W-1.43.464.1.2024...¹⁹DT
dot.:D065/24Warszawa, dnia ⁰⁵...09.2024 r.<https://platformazakupowa.pl/pn/mzdw>

Budowa drogi wojewódzkiej klasy G - zachodniej obwodnicy Mławy na odcinku między ulicą Gdyńską a nowoprojektowaną drogą krajową S7 - zadanie ubiega się o dofinansowanie unijne z programu operacyjnego Fundusze Europejskie dla Mazowsza 2021-2027 – nr postępowania 065/24

Działając na podstawie **art. 135 ust. 1, ust. 2, i ust. 6** ustawy Prawo zamówień publicznych (Dz.U. z 2023 r. poz.1605) Mazowiecki Zarząd Dróg Wojewódzkich w Warszawie uprzejmie Państwa informuje, iż otrzymał zapytania do Specyfikacji Warunków Zamówienia, na które niniejszym udziela odpowiedzi.

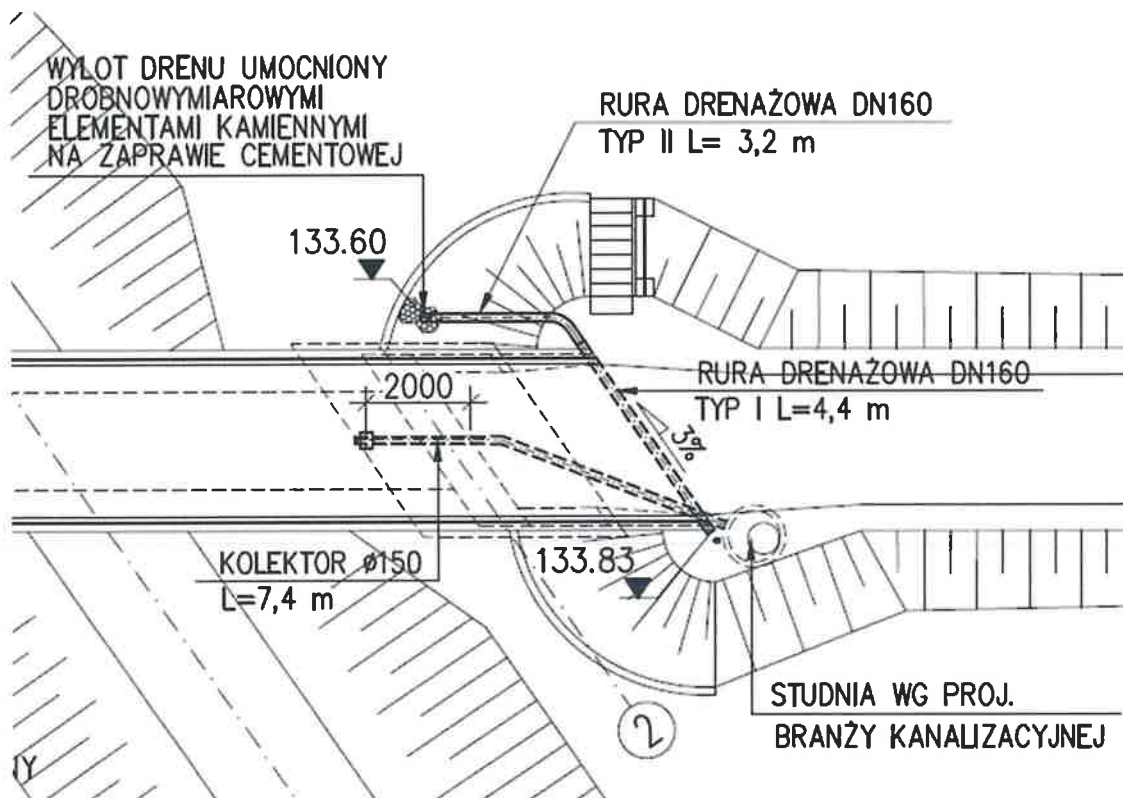
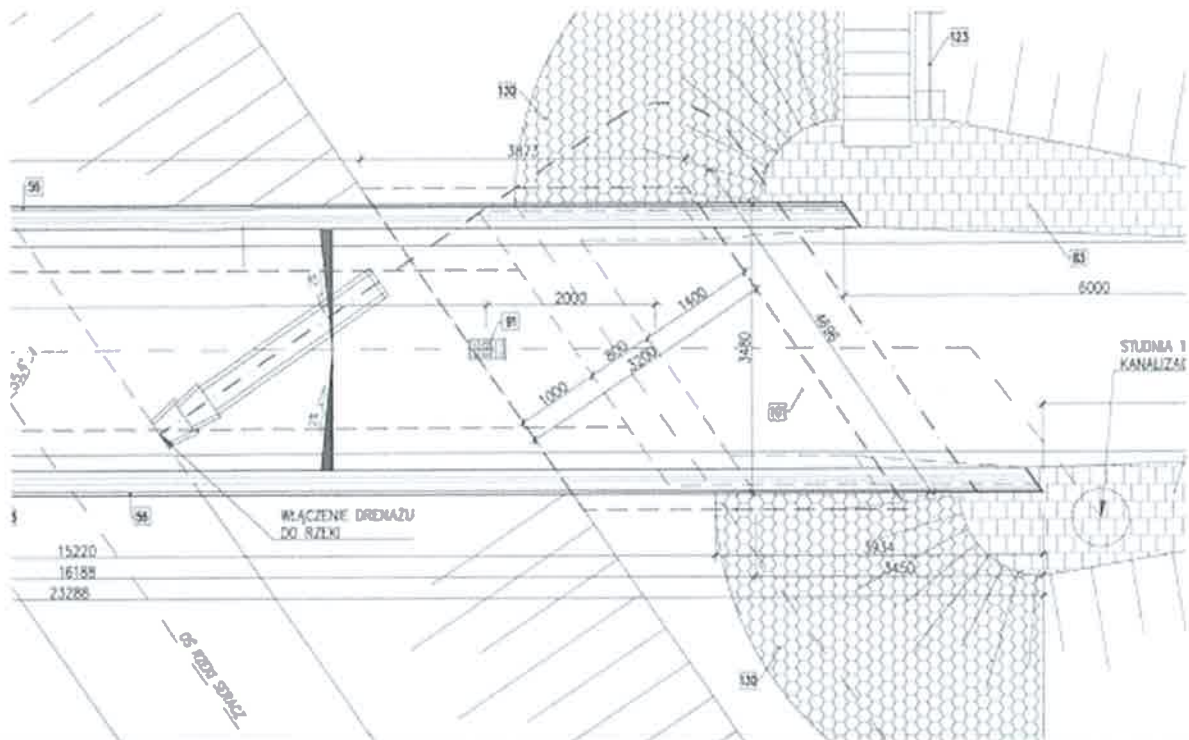
Dot. KP-1: Ze względu na występującą rozbieżność między PW a PB, prosimy o wskazanie, który z poniższych zaprojektowanych schematów odwodnienia jest prawidłowy.

Za prawidłowy należy uznać przebieg kolektora wg. Projektu Wykonawczego (rys.a)

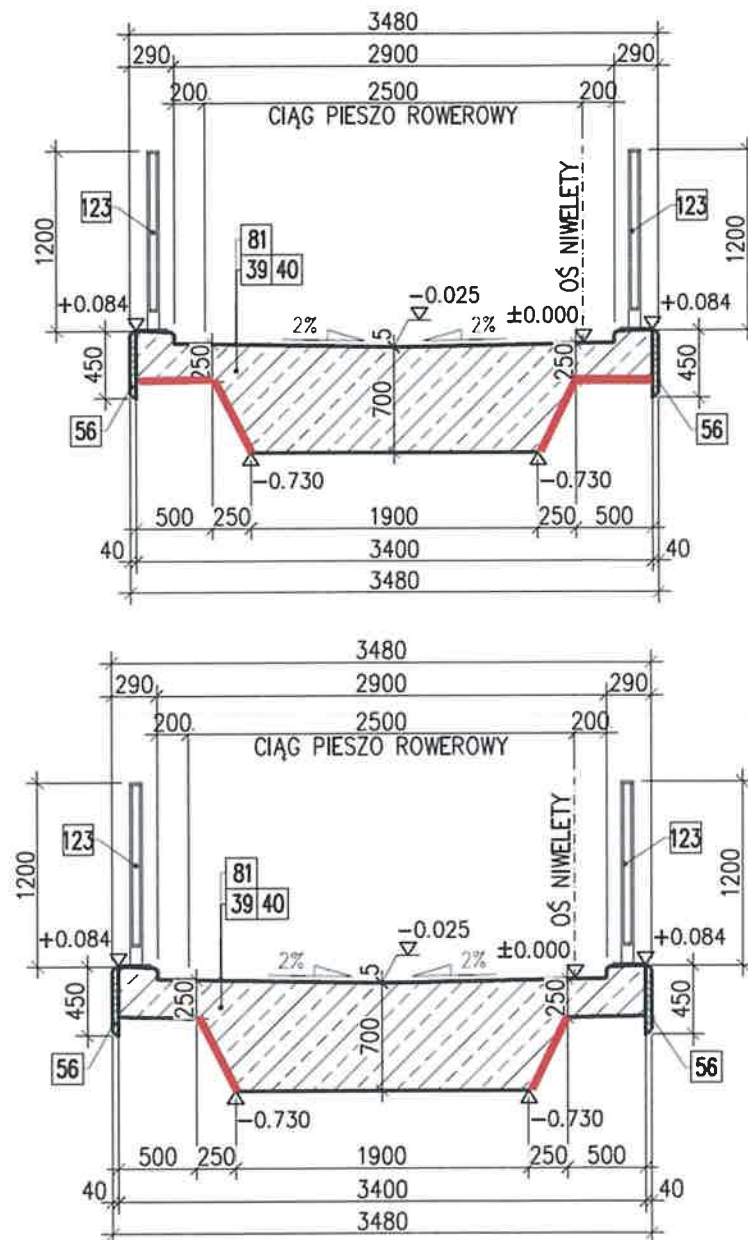
Dot. KP-1: Zgodnie z Opiszem Technicznym, poprzez impregnację hydrofobową należy zabezpieczyć boczne zewnętrzne odkryte powierzchnie betonowe konstrukcji nośnej przęsła. Prosimy o jednoznaczną informację, które z powierzchni należy zabezpieczyć antykorozyjnie (zgodnie ze schematem a czy b – powierzchnie zaznaczono na czerwono)

Powierzchnie należy zabezpieczyć antykorozyjnie zgodnie ze schematem a.
